工事名:むつ総合病院新病棟建設事業 I 期工事(病棟建設工事)

No.	質問項目 (図面番号、書類の名称、ページ番号)	質問の要旨	質問の内容	回 答
1	営繕工事における労働者確保に要する 共通費の実績変更の運用基準 (試 行)	地域外からの労働者確保につ いて	営繕工事における労働者確保に要する共通費の実績変更の運用 基準 (試行)において、「地域外からの労働者確保が必要にな る場合」とありますが、この「地域外」の「地域」はどこを指 しますでしょうか。御指示願います。 ※契約内容説明書P5においては、「遠隔地」の定義をご教示願 います。	「地域」とは、下北地域5市町村及び横浜町、野辺地町、六ヶ 所村を指します。契約内容説明書における「遠隔地」は、基本的 に「地域外」を想定しております。
2	入札説明書P. 1 4 工事内容等 ④工事期間	実工期について	実工期36ヶ月とありますが、実施設計段階で検討された36ヶ月 (冬期3ヶ月×2シーズン＝6ヶ月休工)の根拠となる工程を参考 にお示し頂けませんでしょうか。	回答添付資料を御確認ください。
3	入札説明書P. 10 7-2 技術提案書の記載内容に関する補 足事項 ④技術提案	工程表の添付について	「余裕期間を考慮した全体工程表を添付すること。」と記載あ りますが、技術提案書 様式1-4の提出枚数「A 3 判片面 3 枚以 内」以外に、全体工程表を添付して提出するとの理解でよろし いでしょうか。また、添付する全体工程表の枚数に上限はあり ますでしょうか。	技術提案書 様式1-4のほかに「余裕期間を考慮した全体工程 表」を添付願います。添付の工程表に枚数の上限は設けておりま せんが、工程の全体像を把握し易く、かつ余裕期間の長さや竣工 時期、無理のない工程かどうか等、評価上の要点を分かり易くま とめてください。
4	入札説明書P. 10 7-2 技術提案書の記載内容に関する補 足事項 ④技術提案 実施設計概要版P13	工程表について	実施設計概要版のP13事業スケジュールに記載の標準工程には、 「冬期休工 (3カ月×2年分)を含む。」とありますが、今回提 出する実施工程表にも、同様に (3カ月×2年分)の休工を含む と考えて宜しいでしょうか。	実施設計 (概要版)の事業スケジュールは、あくまでも標準工 程での事業スケジュールを記載したものであり、必ずしも冬期休 工 (3カ月×2年分)を含む必要はありません。気候条件等を勘 案し、施工にあたり無理のない工程をご提案ください。

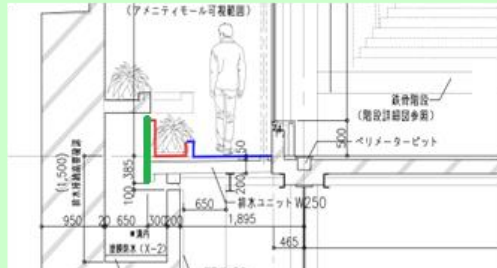
40	構造図 S-047	要否の確認	既製杭根固め部の未固結試料採取を行う場合、S-047杭リストの各符号毎各1本 合計6本としてよろしいでしょうか。	契約後、設計者を含めた協議により要否を決定します。現時点で見込む必要はありません。
41	構造図 S-078	仕様の確認	サビスタート®底のコンクリートスラブについて、SL15と考えてよろしいでしょうか。	SL18として見込んでおります。
42	意匠図 A付-006 構造図 S-078	設備棟、サビスタート®表層改良について	設備棟建物下およびサビスタート®基礎下に表層改良の指示がありますが、セメント添加量が不明です。御指示頂けますでしょうか。	・設備棟: 100kg/m3 ・サビスタート®底: 300kg/m3 として見込んでおります。
43	構造図 S改 I -001	仕様の確認	外部階段1のコンクリート強度及びスラブについて、Fc24 SL18と考えてよろしいでしょうか。	お見込みのとおりです。
44	構造図 S改 I -003	仕様の確認	無開口増設耐震壁の接着系アンカーについて、径及びピッチの記載がありません。D16@150程度と考えてよろしいでしょうか。	お見込みのとおりです。
45	構造図 S改 I -003	仕様の確認	既存壁新設開口補強要領図の接着系アンカーについて、長さの記載がありません。L=1000程度と考えてよろしいでしょうか。	埋込8da+定着L20daナット付として見込んでおります。

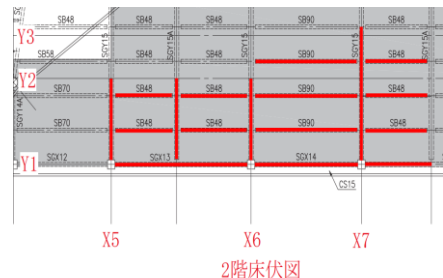
54	意匠図 A-221	仕様の確認	ECP詳細図2の足元に水抜きパイプがありますが、仕様・取付位置の記載がありません。EPDM製 φ15 逆流防止弁付とし、足元に@3000で見込んでよろしいでしょうか。	SUS製φ10逆流防止弁付とし、@5000とします。

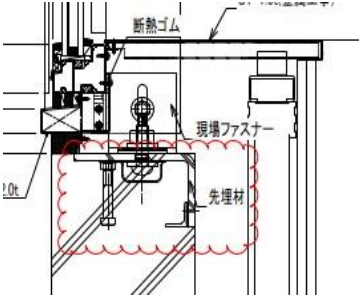
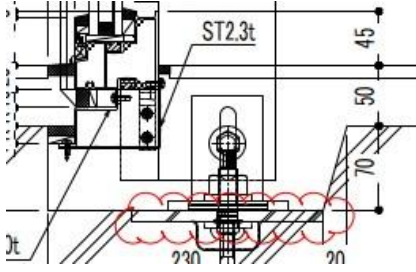
171	意匠図 A-119	仕様の確認	AW-3等、姿図にバックパネルとある建具がありますが、バックパネルの仕様の記載がありません。ケイカル板t6と考えてよろしいでしょうか。	ケイカル板+EP-Gとしてください。

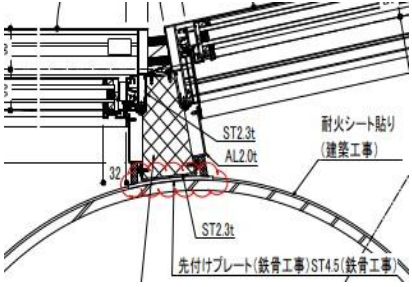
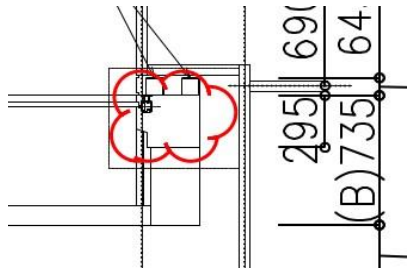
178	意匠図 A-240、245	仕様の確認	SSDOP-Cにおいて、仕様欄に記載がありませんが、展開図より覗き窓付(フロントガラスt5 200×200程度)と考えてよろしいでしょうか。	お見込みのとおりです。
